VYSVĚTLENÍ ZADÁVACÍ DOKUMENTACE Č. 15

Název veřejné zakázky:	Rekonstrukce staré radnice
Evidenční číslo ve VVZ:	Z2026-000324
Druh veřejné zakázky:	Stavební práce
Režim veřejné zakázky:	Podlimitní režim
Druh zadávacího řízení:	Otevřené řízení
Název zadavatele:	Město Zábřeh
Sídlo zadavatele:	Masarykovo náměstí 510/6, 789 01 Zábřeh
IČO zadavatele:	00303640
Právní forma zadavatele:	801 - obec nebo městská část hlavního města Prahy
Zastoupení zadavatele:	RNDr. Mgr. František John, Ph.D., starosta
Adresa profilu zadavatele:	https://profily.proebiz.com/profile/00303640/

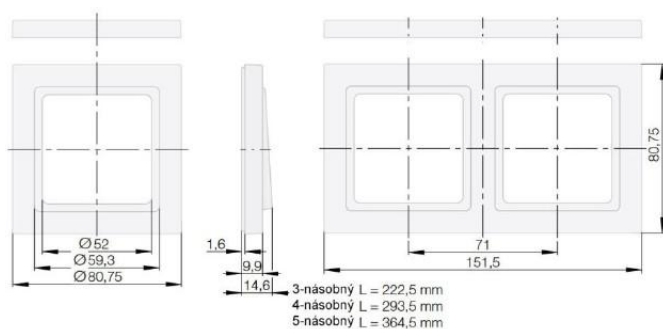
V původním VV byly specifikované typy vypínačů/zásuvek kódem výrobce, jističe a rozvaděč označením od výrobce. V novém VV tohle označení není. Znamená tato změna i změnu specifikace na nějakou univerzální nebo design zůstává stejný dle původního zadání. Pomohla by kniha standardů.

Zadavatel přikládá standard koncových prvků pro vestavnou a přisazenou montáž.

hranatý rámeček, materiál duraplast lakovaný,
odstín antracit matný
ostré hrany bez oblých hran, čisté kontury,
vícenásobné rámečky
